**Avis délibéré de la mission régionale d'autorité  
environnementale sur le parc photovoltaïque au sol, porté par  
la société SAS Centrale Photovoltaïque de Neuilly-le-Réal, et  
la mise en compatibilité du PLU de la commune de Neuilly-le-  
Réal (03) dans le cadre de la déclaration de projet n°1**

Avis n° 2024-AP-1705

Avis n° 2024-AU-1404

**Avis délibéré le 23 mai 2024**

Figure 3: Implantation du projet de parc photovoltaïque. Source dossier.

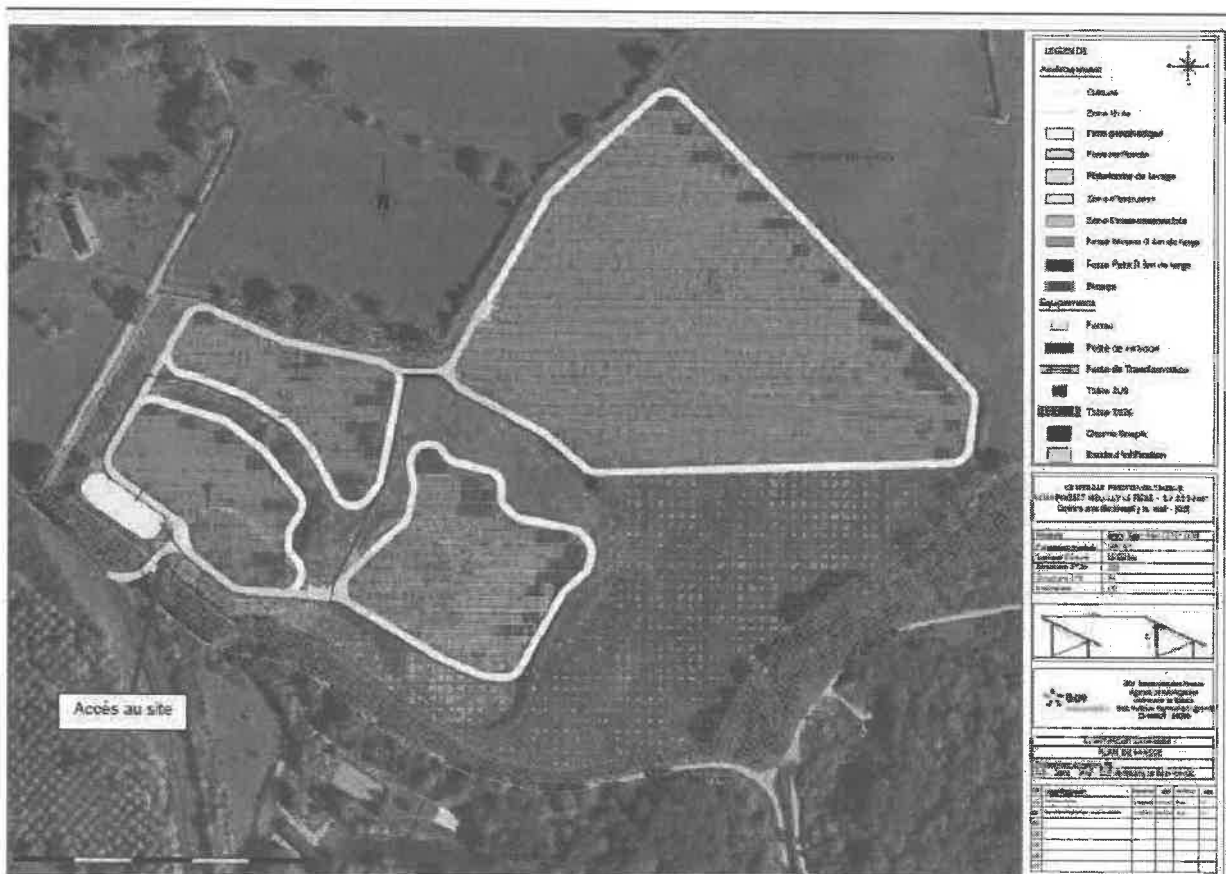
**L'Autorité environnementale recommande de fournir dès ce stade l'étude géotechnique relative à la qualité et à la robustesse des sols et de préciser les dispositions finales en termes d'ancrage, ainsi que les incidences du projet sur les sols et sous-sols et de compléter si besoin, les mesures prises pour les éviter, les réduire ou les compenser.**

Les incidences résultant du raccordement du projet au réseau public ne sont pas analysées dans le dossier. Il est simplement indiqué que « *les incidences identifiées pour la mise en place du raccordement sont comparables à tout chantier de mise en place d'un réseau* »<sup>6</sup>. Faisant partie du projet, les caractéristiques précises du raccordement doivent être présentées et ses incidences environnementales évaluées, même dans le cas où ils relèvent d'une autre maîtrise d'ouvrage et d'un calendrier différent.

**L'Autorité environnementale recommande d'inclure explicitement dans le périmètre du projet de l'étude d'impact le raccordement au réseau électrique, fonctionnellement lié au parc photovoltaïque, d'en évaluer les incidences environnementales et de présenter les mesures prises pour les éviter, les réduire voire les compenser.**

Figure 4: Carte des mesures prises vis-à-vis des milieux naturels en phase d'exploitation (source : dossier)

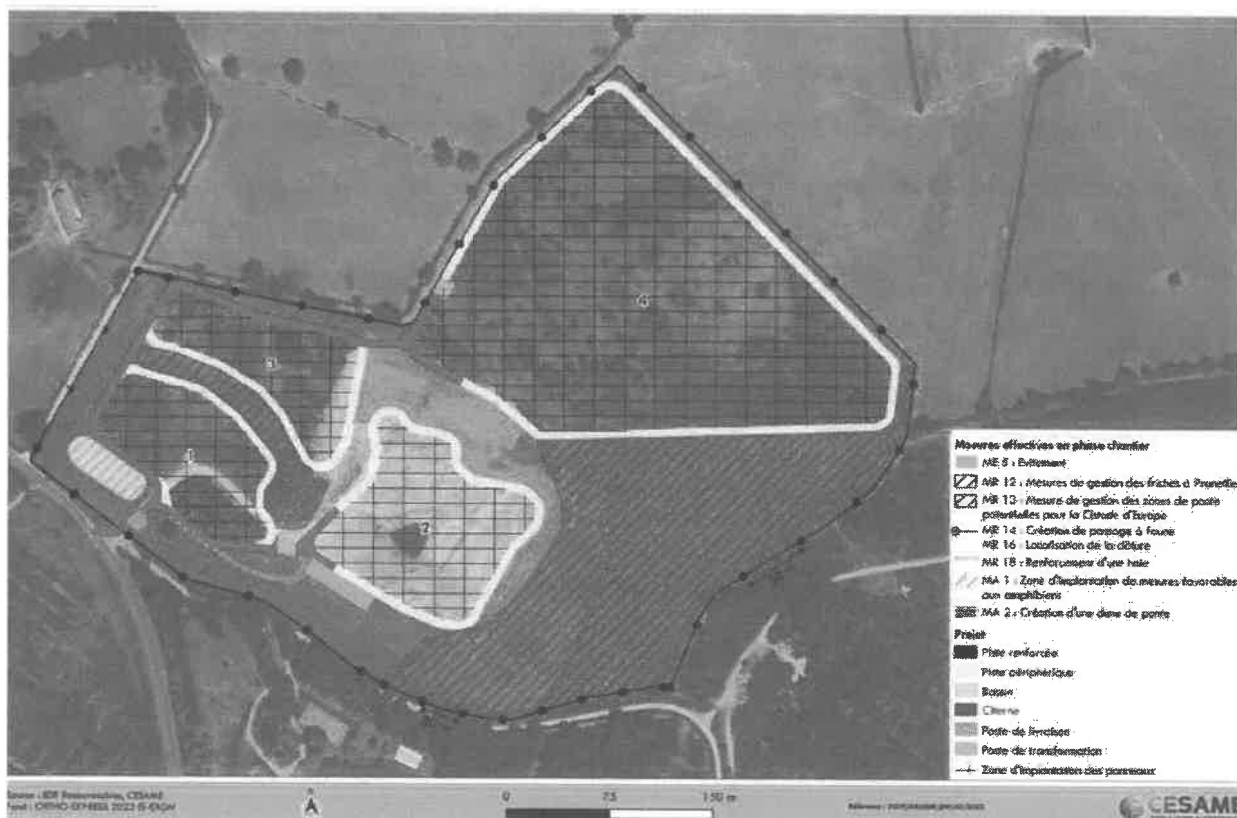
**L'Autorité recommande de préciser la méthode d'inventaire, d'approfondir l'état initial pour les chiroptères et de revoir en conséquence les mesures prises pour éviter tout impact sur ceux-ci.**

Un seul sondage sur l'ensemble du périmètre de la ZIP n'est pas représentatif d'autant que l'inventaire mené pour le SAGE n'est qu'à un stade de pré-localisation et qu'il existe quatre habitats de type *pro parte* sur le site d'étude. Par ailleurs, le dossier précise que le plan d'eau ouest a été comblé en septembre 2022, sans l'expliquer et en évaluer les incidences. Aucun nouveau sondage n'a été effectué au droit de cet ex-plan d'eau. La méthodologie appliquée ne suit pas de façon claire les termes de l'article L.211-1 du code de l'environnement

**L'Autorité environnementale recommande de reprendre le recensement des zones humides (espace *pro parte* et plan d'eau ouest notamment), de caractériser les fonctions de l'ensemble des zones humides recensées et le cas échéant de mettre en place des mesures d'évitement, de réduction et si besoin de compensation des incidences du projet sur celles-ci.**
